Dnr 02-360-2819:1

**Flyttning av busshållplats vid Hässelby Strands Centrum. Svar på remitterad skrivelse från Hässelby-Vällingby stadsdelsnämnd**

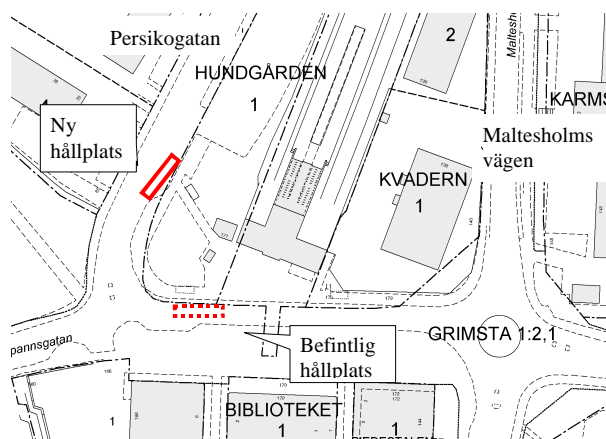
Synpunkter på trafiksäkerheten har underhand inkommit från Hässelby Trafiksäkerhetsgrupp. Man menar att säkerheten är dålig för fotgängare som skall korsa gatan eftersom bussar vid hållplatsläget närmast Persikogatan skymmer sikten. Man föreslår att hållplatsen flyttas. SL har också framfört önskemål om att flytta hållplatsen på grund av dessa siktproblem.

Sikten vid övergångsstället nära busshållplatsen på Fyrspannsgatan följer de riktlinjer om utformning av gator som finns men den upplevs ändå av många som otillfredsställande och man upplever att det är osäkert att passera gatan. Om hållplatsen flyttas bort blir sikten mycket bättre.

Ett läge för hållplats på Persikogatan intill tunnelbanans entré har studerats. Nackdelen är att gatans längslutning vid hållplatsen blir något för brant vilket kan medföra olägenheter vid halt väglag. För trafikanterna kan hållplatsen bli svårare att hitta då den inte syns från tunnelbanans entré.

Läget på hållplatsen bör dock kunna accepteras som en provisorisk lösning i avvaktan på den planerade bostadsexploateringen.

En smärre ombyggnad av gatan erfordras dock för att kunna anlägga den nya hållplatsen och kostnaden för detta uppskattas till c:a 250 000 kr.

Kontoret avser därför att flytta hållplatsen till ett nytt provisoriskt läge på Persikogatan under våren 2003 enligt förslaget från Hässelby Trafiksäkerhetsgrupp.
